# FIDEICOMISO DE INFRAESTRUCTURA METROPOLITANA DE MONTEVIDEO

## Llamado Público N° 04/2019

### COMUNICADO N° 02

Figura 1. Plano de Alumbrado 013-ALP-PLA-PLN-00

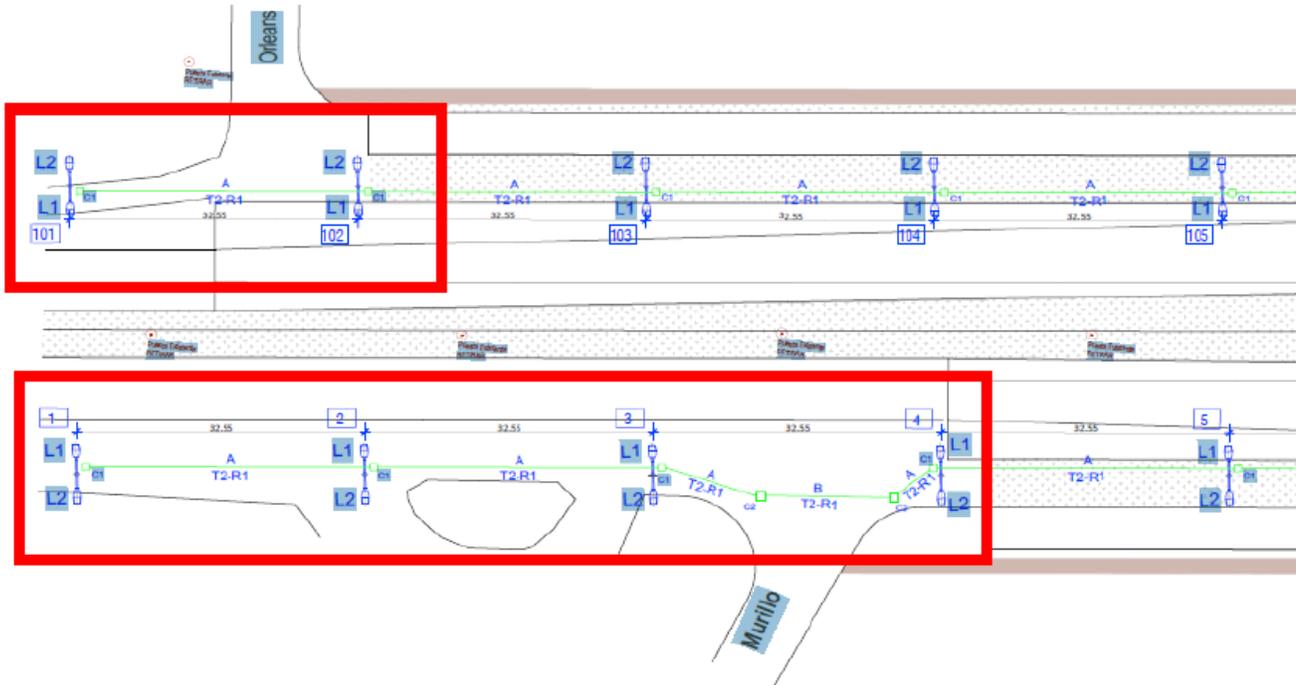
Sobre el plano de Alumbrado 013-ALP-PLA-PLN-00, se tienen algunas dudas sobre la ubicación de las columnas, cámaras y los caños en los tramos señalados en los rectángulos rojos, debido que no se muestra con claridad si están sobre el cantero, la ciclovía o en la calzada. Por favor, solicita aclaración o detalle de estas zonas.

La zona de consulta no entra en el tramo de proyecto. De todos modos, se solicita ver nota que se incluye en las plantas de Alumbrado: "Previo a la colocación de columnas se deberá realizar un plano taller superponiendo la ubicación propuesta de las mismas con otros elementos del proyecto y con la realidad de la obra, el cual deberá ser aprobado por la

Dirección de Obra. Se procurará respetar la distancia entre columnas propuesta, de 35m".
